<p>ALCALDÍA MAYOR DE BOGOTÁ D.C. GOBIERNO SEGURIDAD Y CONVIVENCIA Fondo de Inversión y Atención a Emergencias</p>	CONCEPTO TÉCNICO DE REVISIÓN DE ESTUDIOS DE RESPUESTA DE AMPLIFICACIÓN LOCAL DE ONDAS SÍSMICAS	Código:	GPR-FT-09
		Versión:	03
		Código Documental:

1.1	CONCEPTO TÉCNICO No. CT:	5935
1.2	ÁREA:	TÉCNICA Y DE GESTIÓN
1.3	COORDINACIÓN:	INVESTIGACIÓN Y DESARROLLO
1.4	REFERENCIA CRUZADA RADICADO FOPAE:	2010ER12970
1.5	RESPUESTA OFICIAL No. RO:	44237

2.1	SOLICITANTE:	JOSÉ JOAQUÍN ALVAREZ CURADURÍA URBANA No.4
2.2	PROYECTO:	CALLE 138 No. 13-06
2.3	LOCALIDAD:	1 USAQUEN
2.4	UPZ:	13 LOS CEDROS
2.5	BARRIO O SECTOR CATASTRAL:	CEDRITOS
2.6	DIRECCIÓN:	CALLE 138 No. 13-06 / 16 / 26 / 36 / 46 Y CARRERA 13 No. 138 - 61 / 41
2.7	CHIP:	AAA0111SDBR / SDCX / SDDM / SDEA / SDFT / SDAF / SCZE
2.8	ÁREA APROX. DEL PREDIO:	2447.62 m ²
2.9	FECHA DE EMISIÓN:	22 DE SEPTIEMBRE DE 2010
2.10	EJECUTOR DEL ESTUDIO:	JEOPROBE Ltda.

El presente concepto técnico corresponde a la **primera revisión** realizada por la Dirección de Prevención y Atención de Emergencias, del informe "Asesoría Geotécnica y Sismológica para la Evaluación de la Amenaza Sísmica del Proyecto Edificio Calle 138 No. 13-06" elaborado p

Figura 2. Espectro de diseño recomendado para el Proyecto "Calle 138 No. 13-06"

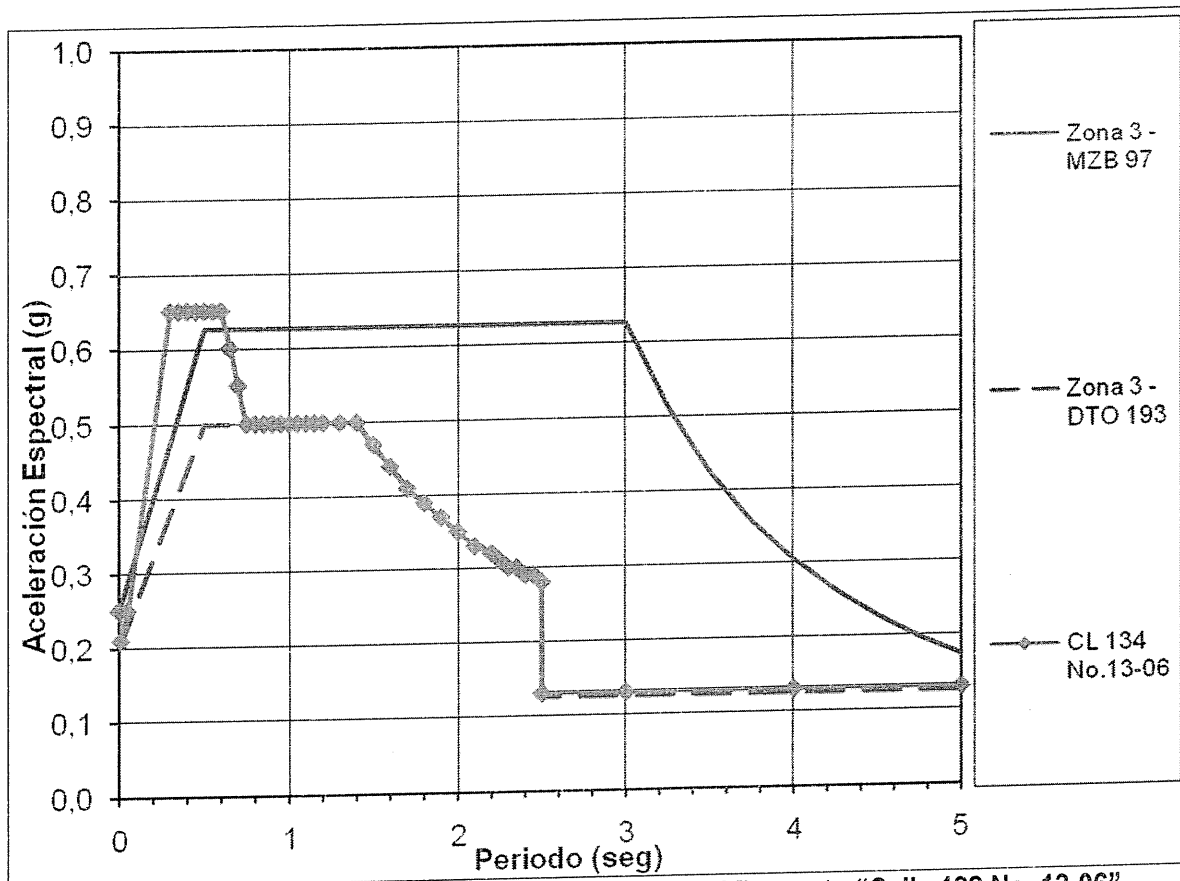
Con base en los resultados de la modelación el consultor recomienda utilizar como espectro de diseño el mostrado en la Figura 28 del informe, el cual se presenta en la Figura 2 del presente concepto.

El espectro propuesto inicia en 0.2 g y luego asciende gradualmente hasta una aceleración de 0.65 g para un periodo de 0.3 s; luego se presenta una meseta que se extiende hasta un periodo de 0.60 s; por último desciende hasta el mínimo de la zona 3 a un periodo de 0.75 s, para continuar con los valores del espectro mínimo de la Zona 3.

El estudio CUMPLE con este requerimiento.
